Verfahren: § 4a (3) BauGB

Abwägungsvorschläge zu den Eingaben der TÖB

83. Änderung FNP -Sachlicher Teilflächennutzungsplan

"Windenergie"

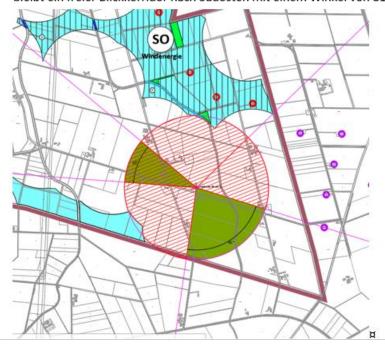
Allerdings beziehen sich die Abschätzungen in der Literatur* auf Siedlungsbereiche. Splittersiedlungen oder Einzelhäuser im Außenbereich bleiben dabei unberücksichtigt. Vom Grundsatz her können die Betrachtungen einer Umzingelung jedoch auch für Einzelwohnlagen im Außenbereich zumindest Abwägungshilfe gelten. Es wird der Blickwinkel in einem Umkreis von rd. 3 km berücksichtigt. Dieser Wert korrespondiert in etwa auch mit den raumordnerisch empfohlenen Abständen zwischen Windparks und den Prüfungen bei Wirkungen auf das Landschaftsbild.

Der verbleibende freie Blickwinkel eines Hauses, d.h. der Blick ohne WEA-Kulisse, ist in den nachfolgenden Übersichten grün dargestellt. Liegt der Freihaltewinkel unter 60 Grad ist die Fläche rot schraffiert, denn dann würde das Blickfeld durch WEA beeinflusst. Nicht berücksichtigt wurde, ob im konkreten Einzelfall beispielweise durch Baumreihen, eine Scheune oder ähnliches der Blick auf WEA unmöglich oder zumindest gebrochen wäre.

Diepholzer·Bruch·11¤

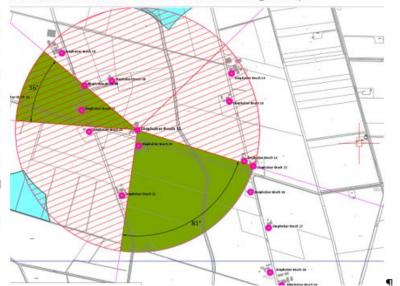
Der· WEA-freie· Sichtraum· nach· Nordwesten· ist· entspricht· mit· einem· Winkel·von·36·°·nicht·mehr·einem·freien·Blickwinkel·(mindestens·60°).·Es· bleibt·ein·freier·Blickkorridor·nach·Südosten·mit·einem·Winkel·von·81°.¶

Eine-ähnlich-zu-bewertende-Blicksituation-wie-bei-der-Adresse-Diepholzer-Bruch- 11· ergäbe- sich- etwa- für- 15· weitere- Häuser- (mit- rotem- Punkt-markiert,-nebenstehend-sind-die-Adressen-aufgeführt).¶

Diepholzer-Bruch-4-¤

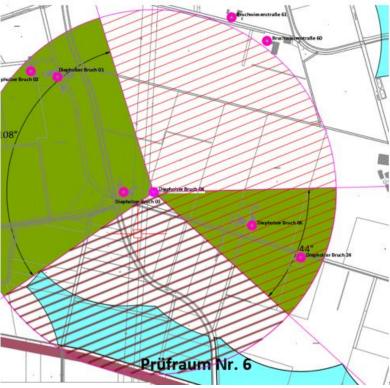
Für· den· Bereich· des· Wohnhauses· Diepholzer· Bruch· 4· ergibt· sich· nach- Westen· ein· WEA· freies· Blickfeld· mit· 108°.· Hier· beeinflussen· die· drei· von· Nord· nach· Süd· verlaufenden· Hochspannungsleitungen· den· Blick.· Diefreie· Blickachse· nach· Südosten· weist· einen· Winkel· von· 44°· auf· und· gilt· damit· nicht· mehr· als· freies· Blickfeld.· Zudem· könnten· am· Horizont· (außerhalb· von· 3·km)· durchaus· noch· die· WEA· von· Rehden· wahrnehmbarsein.¶

Eine· ähnlich· zu· bewertende· Blicksituation· wie· bei· Diepholzer· Bruch· 4· ergäbe·sich·für·die·nebenstehenden· 3· Häuser· (mit·rotem· Punkt·markiert) (

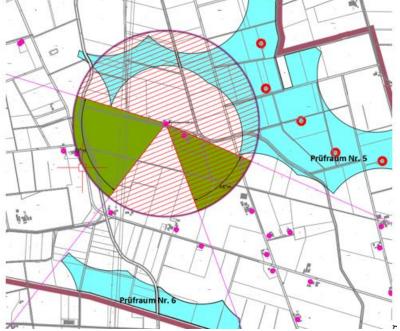
Bruchwiesenstr.·60¶ Bruchwiesenstr.·61¤ Für-die-Häuser-Bruchwiesenstraße-60-und-61-ergäben-sich-die-geringsten-freien-Blickachsen.·Nach-Südwesten-verbliebe-bei-der-Wahl-von-Prüfraum-5-und-Prüfraum-Nr.-6-ein-freier-Blickwinkel-von-70°,-nach-Südosten-eine-Achse-von-46°,-womit-jedoch-keine-freie-Sicht-gewährleistet-wäre.¶

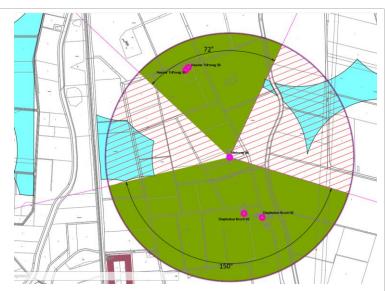
Für das Haus im Mehweg 86 ergäbe sich bei der Wahl der Prüfräume Nr. 5 und Nr. 7 nach Norden ein freier Blickwinkel von 72° und nach Süden von 150°. Eine Umzingelung / Beeinflussung wäre somit in zwei Sichtachsen (Westen / Osten) gegeben.

Mit einer vergleichbaren Blicksituation wären die mittig von den beiden Prüfräumen liegenden Häuser betroffen: Heeder Triftweg 51, Heeder Triftweg 50, Mehweg 86 sowie der Bereich Diepholzer Bruch 1 und 2.

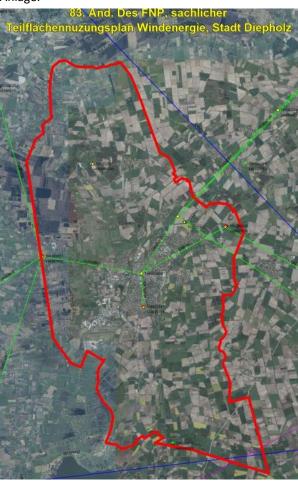
- in dem Plangebiet verlaufen zahlreiche Richtfunkverbindungen der Telefonica Germany GmbH & Co. OHG
- eine Übersicht der Richtfunkverbindungen im Plangebiet sehen Sie in dem Bild. Benötigen Sie eine Detailberechnung für Plangebiete, bitte ich Sie diese gesondert anzufragen.

Die farbigen Linien verstehen sich als Punkt-zu-Punkt-Richtfunkverbindungen der Telefonica Germany GmbH & Co. OHG. Das Plangebiet ist im Bild mit einer dicken roten Linie eingezeichnet. Die Linien in Magenta und Rot haben für Sie keine Relevanz. Man kann sich diese Telekommunikationslinie als einen horizontal über der Landschaft verlaufenden Zylinder mit einem Durchmesser von rund 30-60m (einschließlich der Schutzbereiche) vorstellen (abhängig von verschiedenen Parametern). Bitte beachten Sie zur Veranschaulichung die beiliegende Skizze mit Einzeichnung des Trassenverlaufes. Alle geplanten Konstruktionen und notwendige Baukräne dürfen nicht in die Richtfunktrasse ragen.

Wir bitten um Berücksichtigung und Übernahme der o.g. Richtfunktrasse in die Vorplanung und in die zukünftige Bauleitplanung bzw. den zukünftigen Flächennutzungsplan. Innerhalb der

Schutzbereiche (horizontal und vertikal) sind entsprechende Bauhöhenbeschränkungen festzusetzen, damit die raumbedeutsame Richtfunkstrecke nicht beeinträchtigt wird.

Es muss daher ein horizontaler Schutzkorridor zur Mittellinie der Richtfunkstrahlen von mindestens +/- 30 m und ein vertikaler Schutzabstand zur Mittellinie von mindestens +/-15m eingehalten werden. Bei Fragen, stehe ich Ihnen gerne zur Verfügung.

Von Störungen der Verbindungen durch die Planung ist nicht auszugehen.

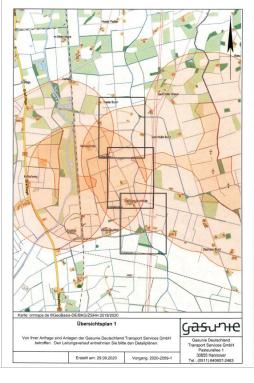
- Die Angaben in den Plänen zu Lage und Verlauf der Gasunie-Anlagen sind so lange als unverbindlich anzusehen, bis sie in der Örtlichkeit durch einen Beauftragten der Gasunie Deutschland bestätigt werden.
- Suchschlitze und Querschläge sind vom Antragsteller unter Gasunie-Aufsicht durchzuführen

Die Schutzbestimmungen werden zur Kenntnis genommen und im Rahmen von Ausbauplanungen und in Kenntnis genauer Anlagenstellungen von den Investoren mit dem Leitungsbetreiber weiter bearbeitet und abgestimmt. Es ist ein Hinweis zur Beachtung der Schutzbestimmungen auf der Planzeichnung enthalten.

Auf Ebene der Flächennutzungsplanung ergeben sich keine weitere Abwägungserfordernisse.

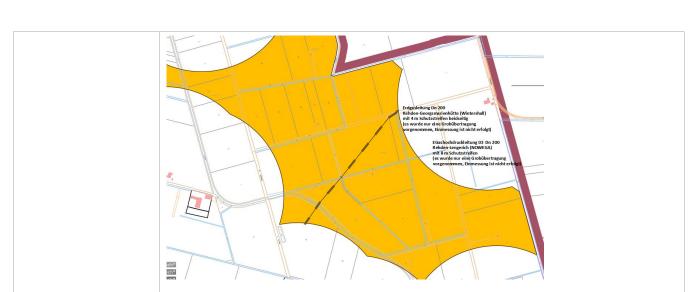
Hinsichtlich der Planungsvorgaben für Vorrang- und Eignungsgebiete zur Windenergienutzung ist darauf hinzuweisen, dass einzelne Anlagen außerhalb eines Sicherheitsabstandes zu den Anlagen der Nowega GmbH errichtet werden müssen. Die einzuhaltenden Mindestabstände ergaben sich bisher aus einer Rundverfügung des Landesbergamtes Clausthal-Zellerfeld - heute Landesamt für Bergbau, Energie und Geologie (LBEG) - vom 12.01.2005.

Aufgrund der sich verändernden Rahmenbedingungen - z. B. Repowering - wurden die notwendigen Sicherheitsabstände in Abstimmung mit dem LBEG einer gut-achterlichen Überprüfung unterzogen. Mittlerweile liegen die Ergebnisse der gut-achterlichen Überprüfung vor, aus denen sich neue einzuhaltende Mindestabstände zu den Anlagen ergeben.

Nach den aktuellen gutachterlichen Überlegungen ist je nach technischer Auslegung (Nabenhöhe, Rotordurchmesser und Nennleistung) sowie Anzahl und Anordnung der geplanten WEA(s) ein Mindestabstand zu unseren Anlagen einzuhalten.

Zur Leitungsachse der Gashochdruckleitung beträgt der Mindestabstand im vorliegenden Fall bis zu 35 m. Voraussetzung hierfür ist, dass die WEA(s) nach den einschlägigen sicherheitstechnischen Vorschriften errichtet und betrieben werden. Eine genaue Prüfung kann erst erfolgen, wenn uns die technischen Daten und ge-nauen Standorte für geplante WEA(s) in Form von Koordinaten vorliegen. Bei der weiteren Planung ist sicherzustellen, dass auch durch den Bau von Nebenanlagen (z. B. Erdungsanlagen, Verlegen von Erdkabeln, Anlegen / Ausbau von Zuwegungen, Anpflanzen von Bäumen oder Sträuchern, etc.) keine leitungsgefährdenden Einwirkungen resultieren. Die Auflagen und Hinweise des beigefügten Merkblattes "Schutzanweisung Gashochdruckleitungen" sind zu berücksichtigen. Ergänzend hierzu haben wir das "Merkblatt "Bauleitplanung"" beigefügt. Wir behalten uns vor, bei sämtlichen Arbeiten und vorbereitenden Maßnahmen im Leitungsbereich an-wesend zu sein. Zu diesem Zweck ist der vorgenannte Betriebsführer mindestens eine Woche vor Beginn der Arbeiten zu benachrichtigen. Da von der Planung auch Anlagen der GasLINE betroffen sind, bitten wir Sie die GasLiNE unter folgender Telefonnummer 0201/3642-17866, Open Grid Europe, Technischer Verwalter, bzw. Fax 0201/3642-17865 oder E-Mail MMC@gasline.de zu informieren und weitere Details abzustimmen. VW bitten Sie, uns am weiteren Verfahren zu beteiligen und stehen Ihnen für Rückfragen selbstverständlich gerne zur Verfügung.

Von der Erdgasleitung ist der Teilbereich 1 - St. Hülfer Bruch betroffen. Die Schutzbestimmungen finden bei einer Ausbauplanung Beachtung. Es wird ein Daum ergänzt (Ergänzung ist unterstrichen).

In der Begründung zur 83. Änderung des FNP ist bereits nachfolgender Passus enthalten. Er wird nur um Datum ergänzt: "Mit Schreiben der NOWEGA vom 05.02.2019, vom 20.07.2020 sowie vom 29.09.2020 wird darauf hingewiesen, dass der Teilbereich 1 westlich von einer Erdgashochdruckleitung 03 Rehden-Lengerich DN 200, Verlauf von Nordosten nach Südwesten) gequert wird. Es besteht ein dinglicher Schutzstreifen von 8 m. Zum Schutz der Leitung werden vom Landesamt für Bergbau, Energie und Geologie mit Rundverfügung von 2005 noch weitere Abstände zwischen WEA und Leitung aus Sicherheitsaspekten gefordert. Der Schutz von Leitungstrassen kann nach bisherigem Kenntnisstand jedoch auch durch andere Maßnahmen (z.B. Schutzüberdeckungen) gewährleistet werden, als nur über Abstände. Der Prüfraum ist jedoch so groß, dass die Abstände eingehalten werden könnten. Der grob übertragene Verlauf ist in der Planzeichnung nachrichtlich vermerkt.

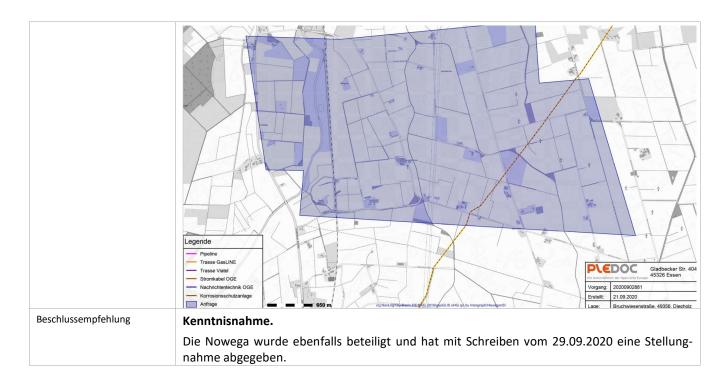
Wir weisen darauf hin, dass durch die Festsetzung planexterner Ausgleichsflächen eine Betroffenheit von uns verwalteter Versorgungseinrichtungen nicht auszuschließen ist. Wir bitten um Mitteilung der planexternen Flächen bzw. um weitere Beteiligung an diesem Verfahren.

Maßgeblich für unsere Auskunft ist der im Übersichtsplan markierte Bereich. Dort dargestellte Leitungsverläufe dienen nur zur groben Übersicht.

Wir weisen darauf hin, dass gemäß unseren Unterlagen in dem von Ihnen angefragten Bereich eine Produktenleitung / Kabelschutzrohranlage verläuft, die von nachfolgender Gesellschaft beauskunftet wird:
